Infoblatt

Schraubventil Plan, passend zu HL Duschtassen-Abläufe der Serie HL570 und HL520F

Abb.2

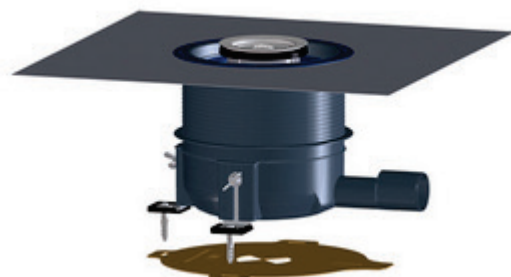
Das neue Schraubventil HL0570.7E wurde speziell für Duschtassen entwickelt, die nicht den Normvorgaben für die Geometrie der Ablauföffnung gemäß EN 251 entsprechen. Im Detail geht es hier um die Konik der Ablauföffnung, die bei solchen Tassen flacher ausgeführt ist.

In der Praxis sind solche Duschtassen für den Installateur auf den ersten Blick nicht sofort zu erkennen. Erst beim Verbinden der Tasse mit der Ablaufgarnitur fällt auf, dass der Rand des Ablaufventiltellers nicht auf der Duschtasse aufliegt (Siehe Abb.2) und kein ebener Übergang in diesem Bereich zustande kommt. Das Wasser kann in dieser Stelle auch nicht ganz abfließen. Mit dem neuem Schraubventil HL0570.7E, welches sich vom Standard Schraubventil einzig im Winkel zwischen Ventilteller und Gewindeteil unterscheidet, können ab sofort auch nicht der Norm entsprechende Duschtassen mit HL Abläufen sicher und fachgerecht angeschlossen werden (Siehe Abb.1). Das neue Schraubventil ist für Duschtassen mit Ablauföffnung von 90 mm geeignet und kann einzeln oder im Set unter folgenden Artikelnummern bestellt werden:
